AGRALE	**BOLETIM TÉCNICO** **Assistência Técnica Veicular**	Nº: **009**	Emissão **18.06.2012**
		Linha de Produto **CHASSI MA**	
Assunto	FEIXE DE MOLAS TRASEIRO (OBENAUS)

Informamos a seguir modificação no Sistema da suspensão traseira (feixe **de molas traseiro**) para o veículo **Chassi MA15.0TCE Euro III e Euro V,** conforme aplicação, relação de peças, desenhos e fotos abaixo:

MOTIVO: Montagem do feixe de molas traseiro da marca "**Obenaus**".

6021.014.050.00.9
Cj feixe de molas traseiro
(Marca OBENAUS)

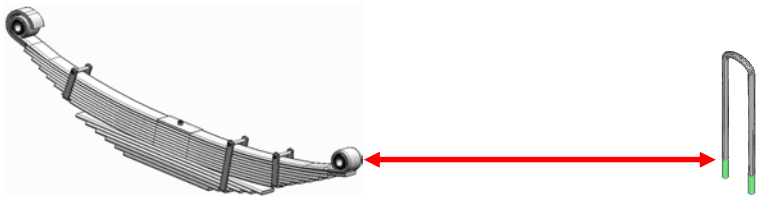
NOTA: Ao substituir os feixes de molas traseiros para os veículos antigos (veículos que usavam feixe de molas NHK) por feixes de molas da marca OBENAUS, observar:
- Montar novo Cj feixe de molas cód. **6021.014.050.00.9** para ambos os lados do veículo.
- Para veículos anteriores ao 9BYC51A1ACC001626, substituir o **grampo de molas** pelo novo grampo de molas cód. Agrale **6012.014.353.00.6**.

SUSPENSÃO TRASEIRA - FEIXE DE MOLAS

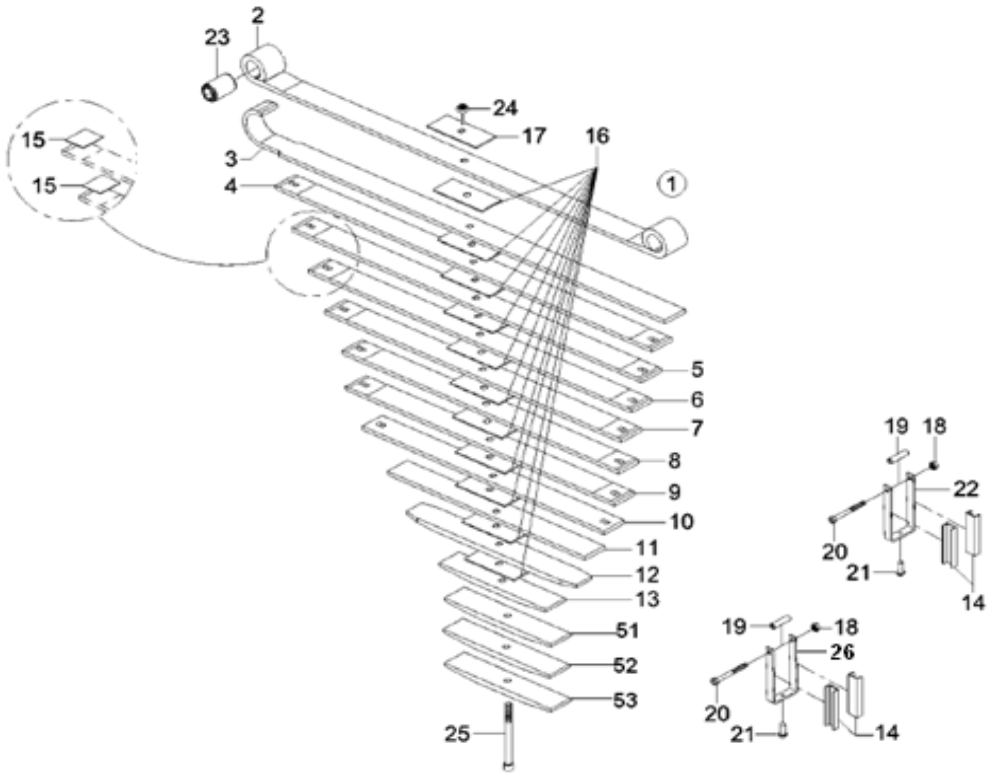
COMPONENTES FEIXE DE MOLAS ANTIGO
